## 改善箇所説明図

中型トラックにおいて、大型後部反射器の取り付け位置が不適切なものがあり、当該反射器の幾何学的視認性が道路運送車両法の保安基準に適合しないおそれがある。

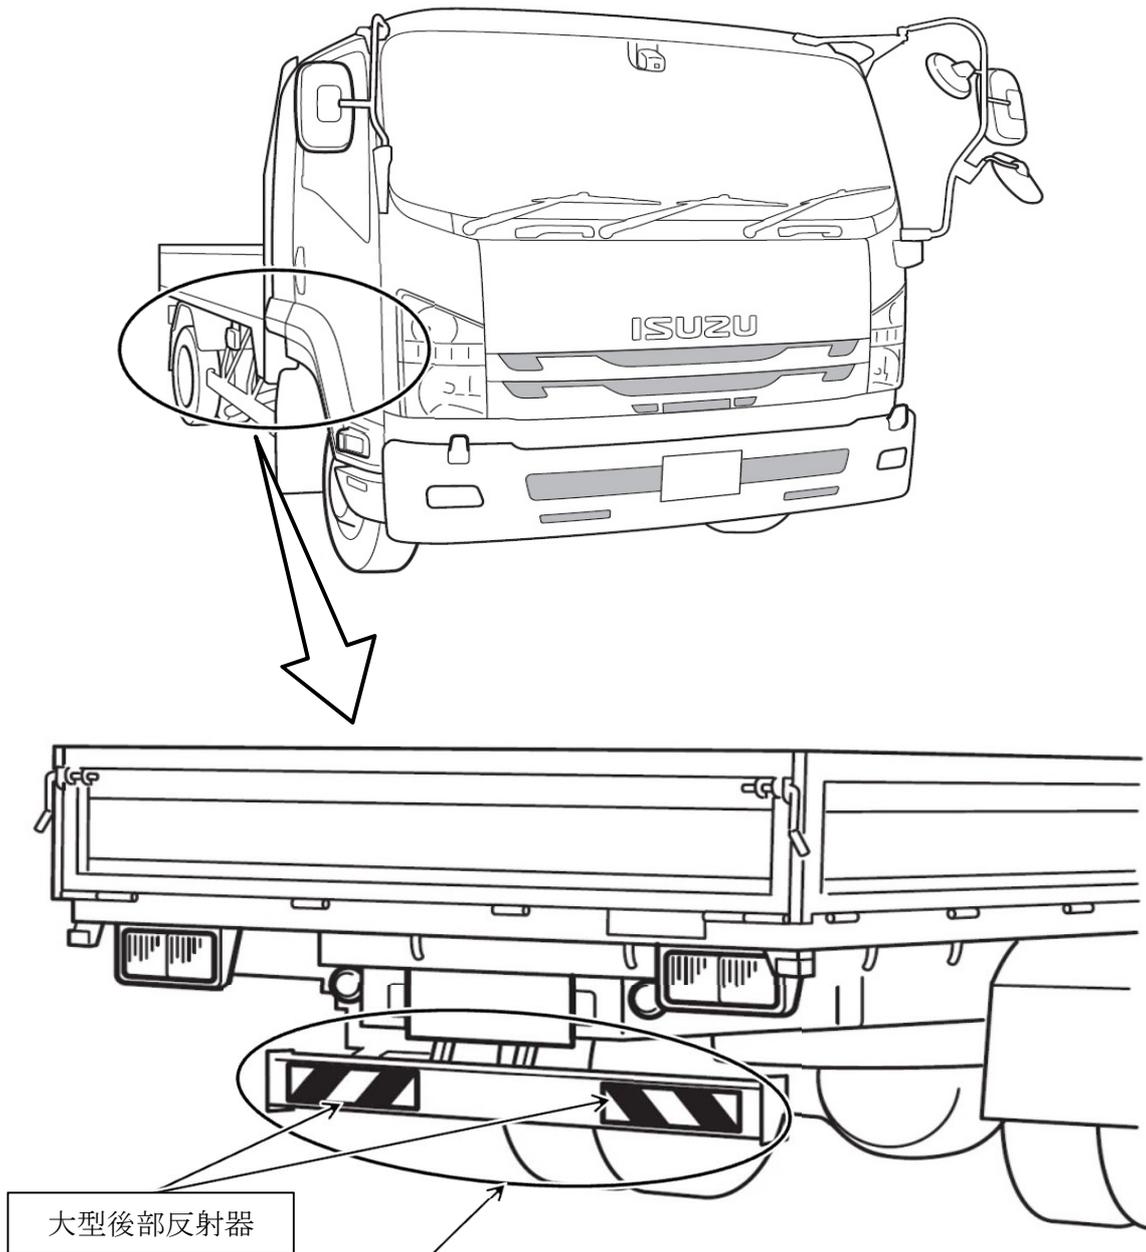
基準不適合発生箇所

全車両、大型後部反射器の取り付け位置を変更する。

識別：リヤバンパブラケットに、識別ペイント（黄色）を塗布する。
